# 1 Immissionen

Wir werden im Folgenden zeigen, dass das Gutachten 16.161 M-A mit nicht zutreffenden und nicht zulässigen Voraussetzungen die Ausbreitungsrechnungen erstellt.

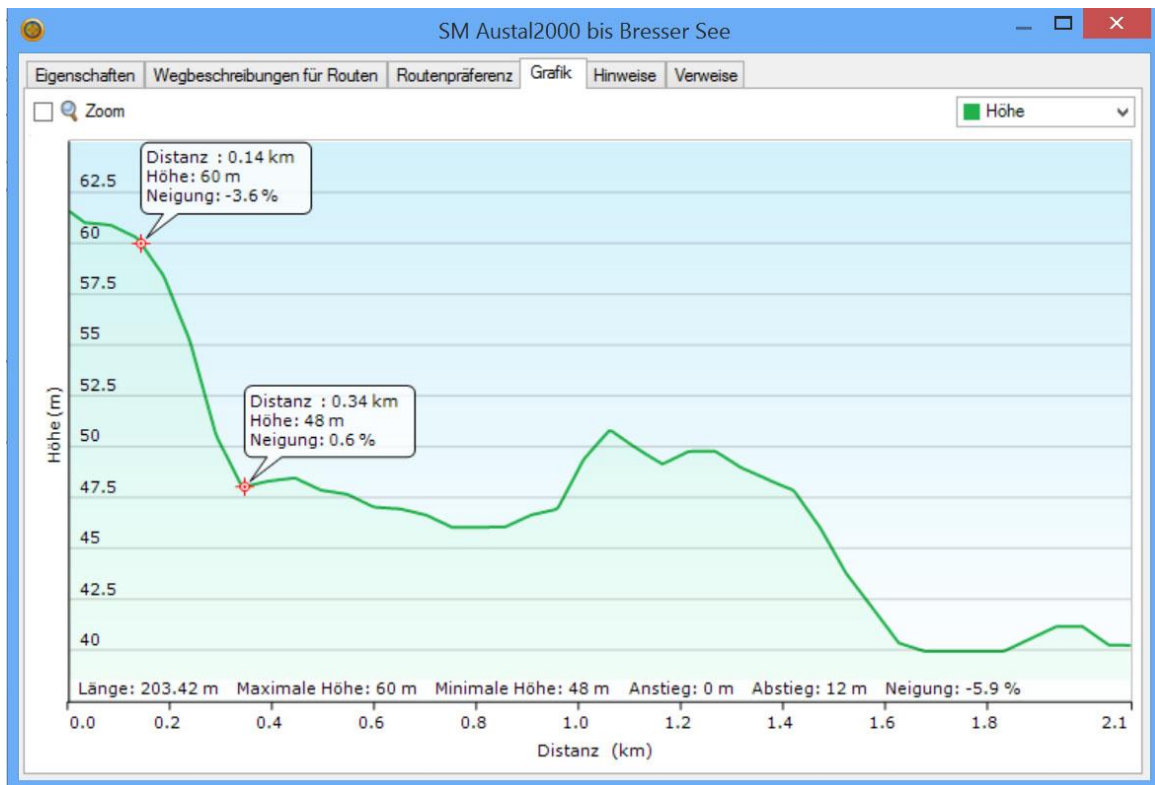
Auf den 200 m zwischen den Punkten 1 und 2 gibt es einen Höhenunterschied von 12 m oder 3,4°. **Kaltluftabflüsse sind zu erwarten.**

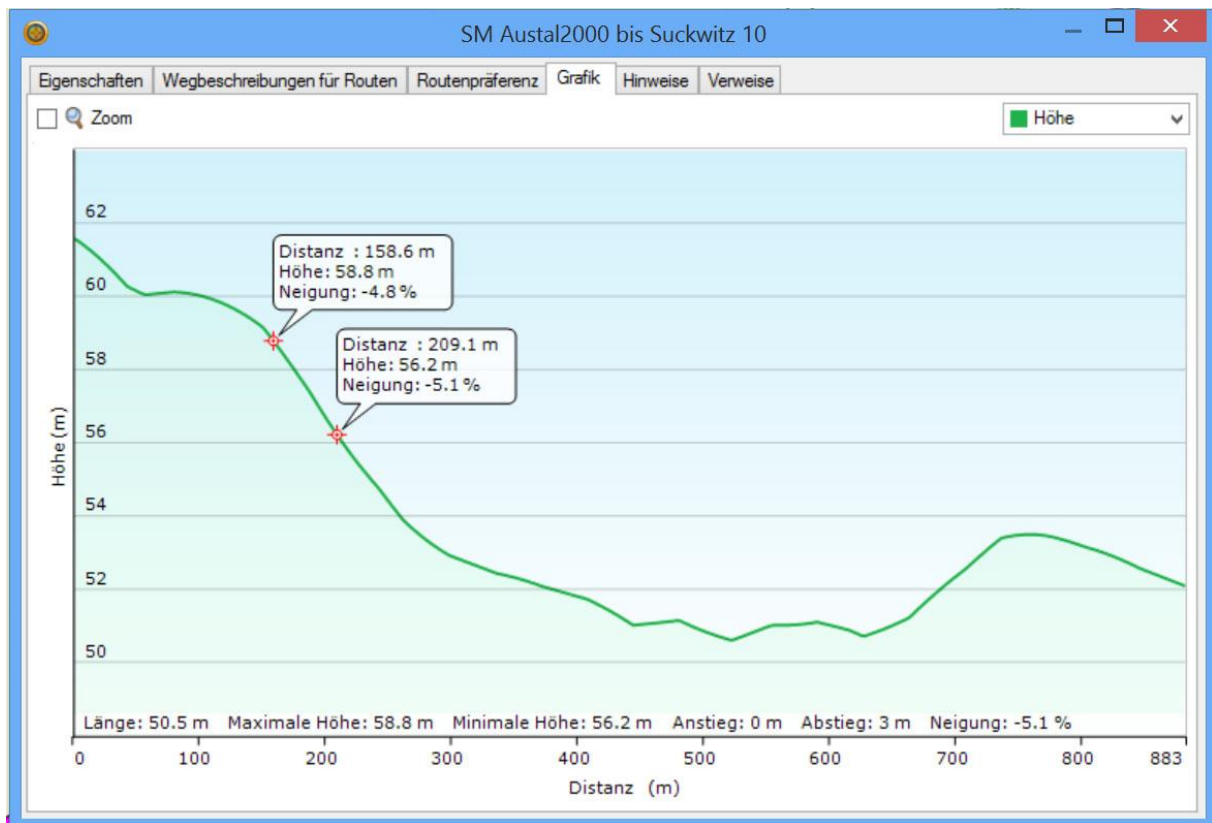
In der Abbildung 6.6.1.2 wird das Höhenprofil Richtung Suckwitz dargestellt.

Die Beispielpunkte ergeben eine Steigung von 2,6 : 100,5 und ließen Kaltluftströme in Richtung Suckwitz erwarten, wenn nicht im Ausbreitungsgebiet größere andere Gefälle vorhanden wären. Nur dann könnten sie bei der Geruchsimmissionsrechnung keine Rolle spielen.

Aber bei der Immissionsrechnung für Ammoniak spielen sie eine Rolle und können in keinem Fall vernachlässigt werden.

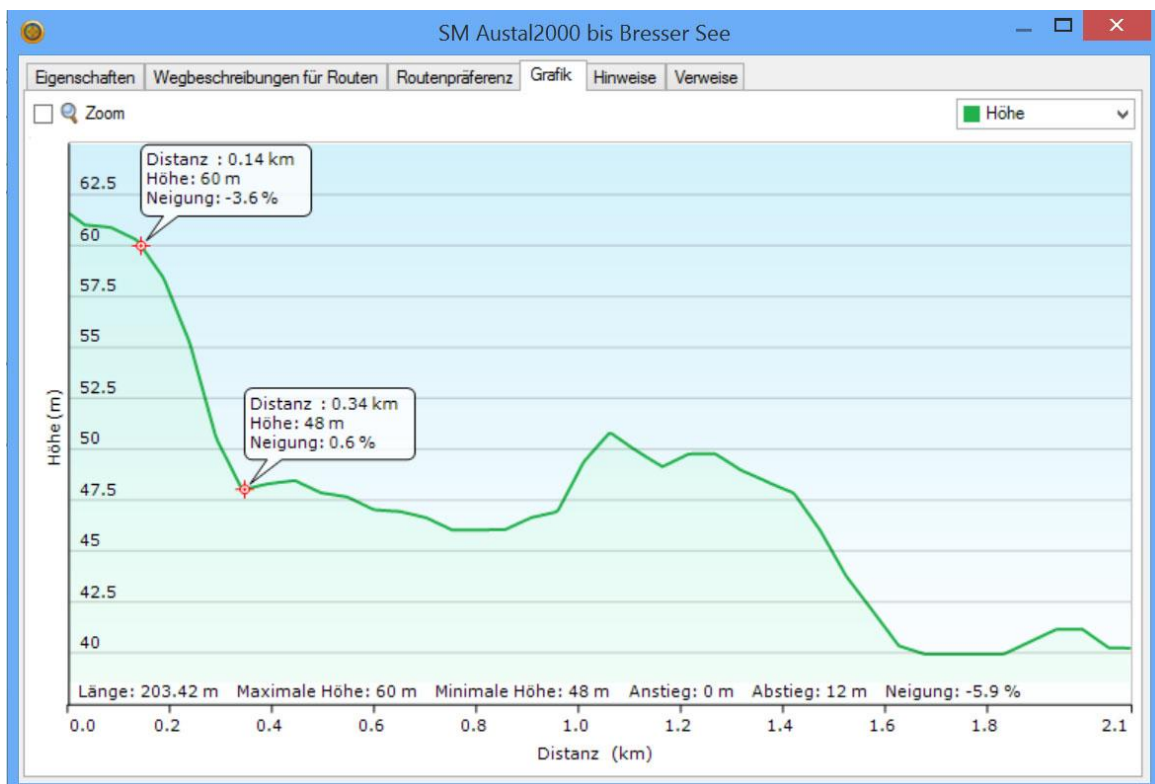
Von 140 m bis 340 m fällt das Gelände um 12 m (1,2: 20). In diesem Abschnitt sind also beliebig viele Teilabschnitte zu finden, die die Bedingung der TA Luft erfüllen.

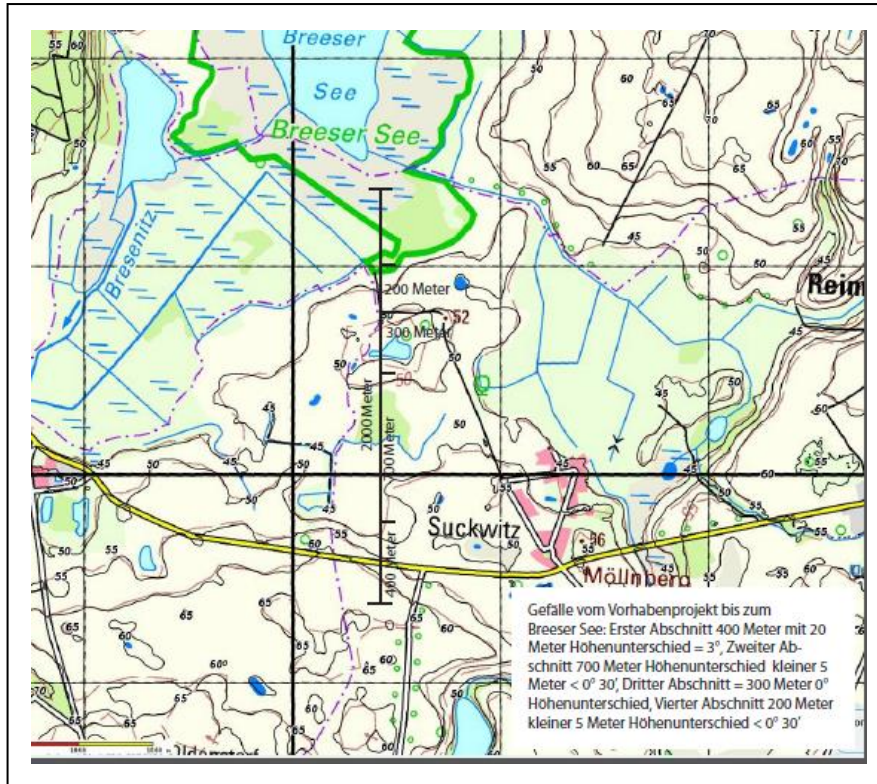
Im Punkt 6.2 des Wettergutachtens für Suckwitz wird von Hangneigungen von 2° bis 3° ausgegangen, real sind es 3° bis 7° (Siehe Karte), was im Übrigen auch der rechnerischen Auswertung der Standortbeschreibung unter Punkt 5 „Nähere Umgebung“ des Gutachtens entspricht.
